**CONCEPTO TÉCNICO No CT - 4912**  
**Revisión de Estudio Particular de Respuesta Local**  
**de Amplificación de Ondas Sísmicas**  
**Artículo 7 - Decreto 193 de 2006**

**ENTIDAD SOLICITANTE:** José Joaquín Álvarez - Curaduría No 4  
Jorge Alberto Rodríguez – JEoprobe Ltda.  
**PROYECTO:** **PORTON DE SANTO DOMINGO**  
**LOCALIDAD:** 11 Suba  
**UPZ:** 23 Casa Blanca Suba  
**BARRIO:** Casa Blanca Suba  
**DIRECCIÓN:** TV 66 con CL 139 – Predio Vidrio Muran  
**CHIP:** AAA0132FECN, AAA0132FDMS  
**TIPO DE RIESGO:** Sísmico  
**EJECUTOR:** JEoprobe Ltda.  
**FECHA DE EMISION:** Agosto 3 de 2007

Figura 2. Espectro de diseño recomendado del proyecto Portón de Santo Domingo

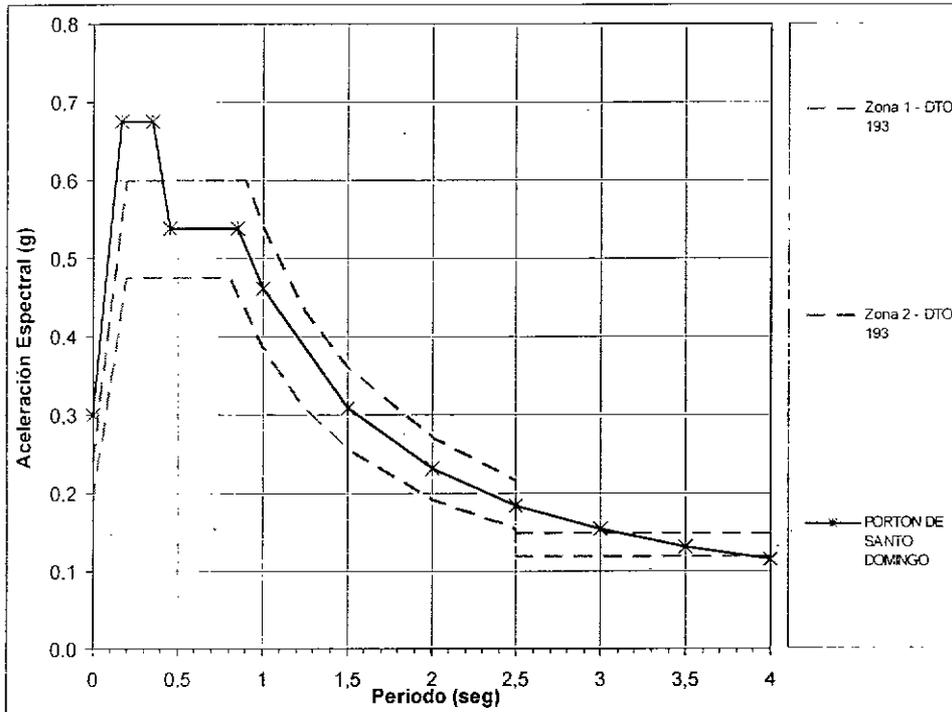
Con base en los resultados de los análisis el consultor recomienda el espectro de diseño que se presenta en la figura 3.19 y 3.20 del estudio, que se ilustra en la Figura 2 del presente concepto. Este espectro de respuesta comienza con un valor de  $S_a$  de 0.3g que aumenta hasta llegar a 0.675g entre 0.17 a 0.35s, luego desciende a 0.538g en 0.45s y continua hasta 0.85s con el valor de  $S_a$  constante, desde 0.85s continua descendiendo de acuerdo con el promedio entre los espectros mínimos de las zonas 1 y 2 del Decreto 193 de 2006. Sin embargo, es necesario que el consultor ajuste los coeficientes espectrales para periodos superiores a 3.5 segundos, puesto que los valores reportados en la Tabla 4.1 del informe son inferiores a 0.135g. Además, es necesario que el documento remitido a la DPAE se encuentre firmado por el profesional responsable del estudio de efectos locales.

El estudio NO CUMPLE con este requerimiento.

En el oficio aclaratorio ER8912 de Julio 16 de 2007 el consultor presenta la versión corregida y debidamente firmada del capítulo 4, donde se ajustan a 0.135g las aceleraciones espectrales para periodos superiores a 3.5 segundos reportados en la Tabla 4.1 del informe.

El estudio CUMPLE con este requerimiento.
